VEJDIREKTORATET

RUTE 54 NY MOTORVEJ NÆSTVED - RØNNEDE

TILLÆG TIL MILJØKONSEKVENSVURDERING

A270893-MKV-027

Figur 1 Grundvandsspejlinger.

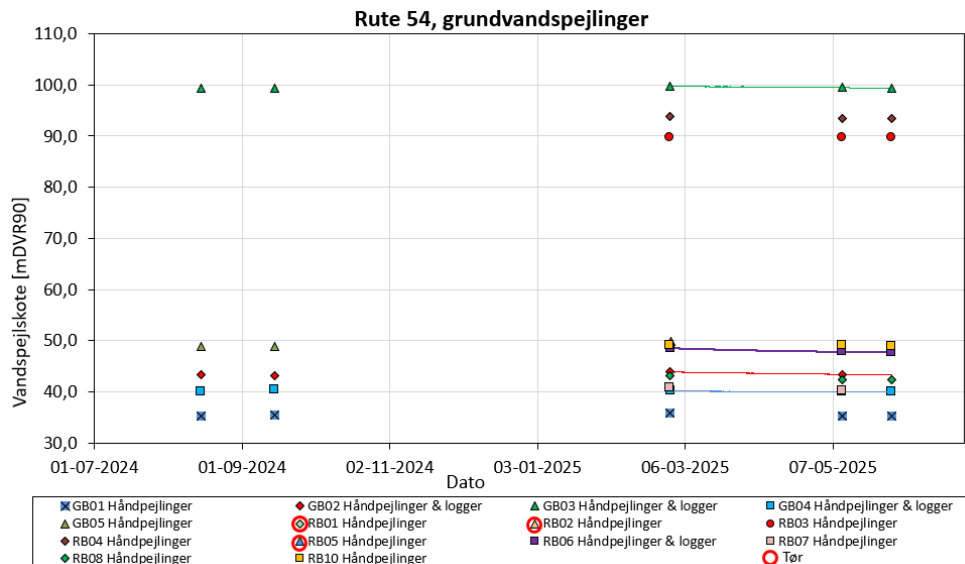
SGAV bemærker, at høringsmaterialets skelnen mellem dræning og grundvands-sænkning er uklar, eksempelvis kan nævnes tabel 9-3, "Behov for dræning" Det skal endvidere tydeliggøres om der i høringsmaterialet skelnes mellem dræn og vejdræn.

SGAV bemærker, at det af Miljøkonsekvensrapportens kapitel 9.3.3. fremstår uklart om drænvand fra driftsfasen påtænkes opsamlet i bassin eller påtænkes udledt til recipient. Det er endvidere uklart hvor ofte vandkvaliteten påtænkes kontrolleret.

SGAV bemærker, at det skal overvejes om dræning skal fremgå af Miljøkonsekvensrapportens tabel i afsnit 9.1.

Figur 9-3 i miljøkonsekvensrapporten vises nedenfor i en opdateret version (Figur 1), da diagrammet i MKV-rapporten var behæftet med fejl. Ændringerne har ingen betydning for vurderingerne, der er foretaget ud fra de målte vandspejlsniveauer. Figuren viser grundvandsspejlets variation, observeret ved håndpejlinger suppleret med dataloggere i foråret 2025. De store niveauforskelle skyldes dels afstandene mellem borerne, dels de store terrænforskelle på borestederne. Boringernes placering ses på den indsatte figur 9-4 fra MKV-rapporten (Figur 2).
